2026/07176 *Anuncio de la Vicepresidencia Tercera y Conselleria de Medio Ambiente, Infraestructuras, Territorio y de la Recuperación sobre la aprobación de la corrección de errores de la delimitación gráfica de la unidad de ejecución 17-B, subfase B, Clotxa de Cosí, de Lliria. Expediente: 4417328.*

Llíria. Corrección de errores en la UE-17B

Expte. 4417328-AP

Imagen 1. Superposición planimetría PGOU Llíria (plano 5.4 ordenación pormenorizada: en negro, ordenación y en rojo, delimitación UE-17), sobre ortofoto provincia València 2025 (fuente: Institut Cartogràfic Valencià).

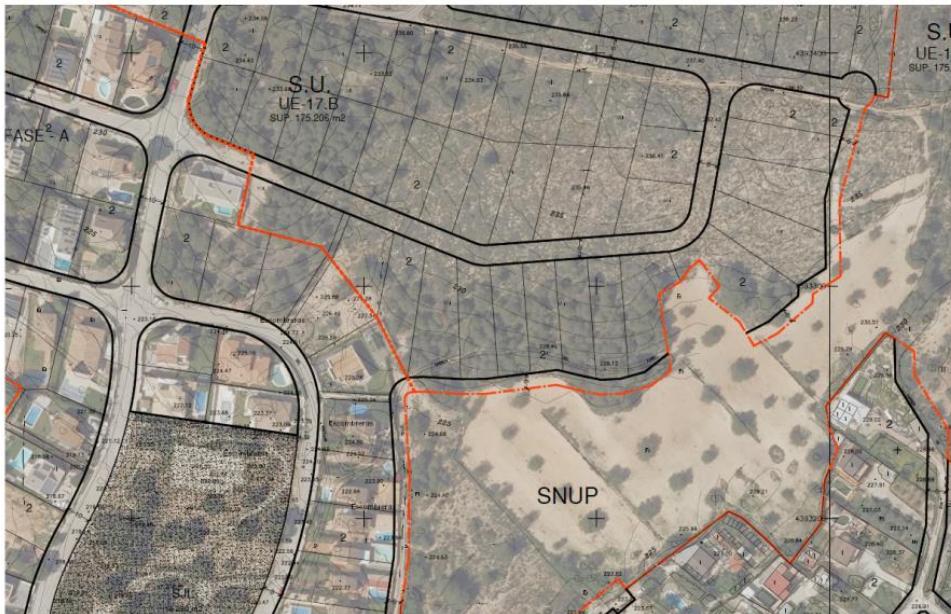
*“Zona de corte abrupta. Se trata de una superficie que formaliza un golfo en el perímetro de superficie 1.077,34 m<sup>2</sup>, interrumpiendo la continuidad del vial perimetral de la ordenación, donde la limitación realizada no obedece a un diseño lógico de ordenación, además de ordenar dos parcelas de geometría impracticable. La imagen siguiente ilustra claramente esta consideración, donde resulta evidente que la delimitación en vigor responde exclusivamente a la estructura parcelaria y que no obedece a ninguna otra cuestión de discontinuidad territorial, física o administrativa”:*

El plano que se corrige es el plano de ordenación n.º 5-4 del TRPGOU.

Figura 1. Delimitación actual de la U.E.17

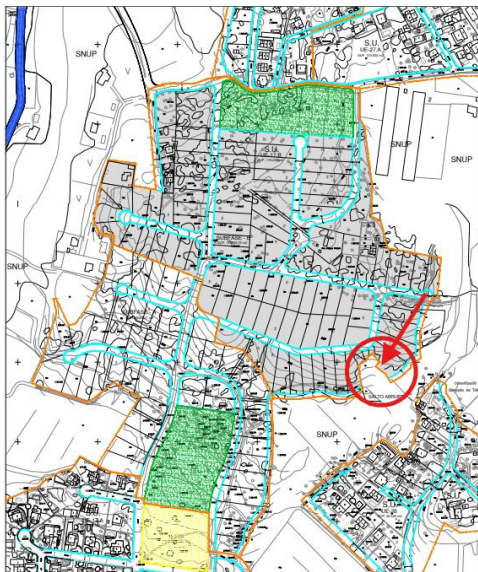
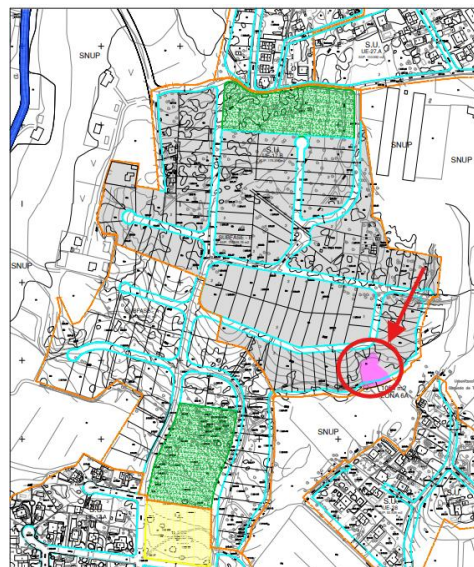
El documento Corrección de errores y la documentación administrativa municipal que lo acompaña, en concreto, el informe técnico de 13/02/2026 y el acuerdo plenario de aprobación provisional, justifican que en la delimitación de la U.E. 17 hay un error gráfico, al no incluirse la superficie que la ordenación del vial requiere para su funcionalidad, "puesto que interrumpe su normal continuidad y no acaba en una pequeña rotonda a cada lado, como sería esperable si tal ruptura hubiera sido verdaderamente el diseño previsto de manera específica por el Plan General en ese punto, sino que termina en "cul de sac" o viario cerrado sin continuidad en ambos lados, lo que resulta ilógico en un planeamiento urbanístico racional, ya que el viario debería proseguir para enlazar esas dos partes truncadas. Al mismo tiempo deja dos parcelas edificables con una forma muy irregular en

También justifica el error material el Ayuntamiento en que la delimitación gráfica de esta U.E. 17 no se ajusta a las normas urbanísticas del TRPGOU, en concreto al artículo 4.5 que regulan la configuración de las unidades de ejecución, siendo la de la U.E. 17 incoherente con lo dispuesto en el citado artículo.

Asimismo, el Ayuntamiento ha indicado que no consta en la documentación del TRPGOU la argumentación que justifique esta delimitación irregular de la U.E. 17 y que, en todo caso, la superficie de 1.053,67 m<sup>2</sup> que supone de más la redelimitación de esta se ajusta al margen de tolerancia del artículo 4.3 de las normas urbanísticas del TRPGOU, que regula el reajuste de superficies delimitadas. Por otra parte, expone el Ayuntamiento que con esta Corrección de errores no se supera la superficie que se establece en la ficha urbanística de esta U.E. 17.

Figura 2. Delimitación de la U.E.17 en la Corrección de errores.
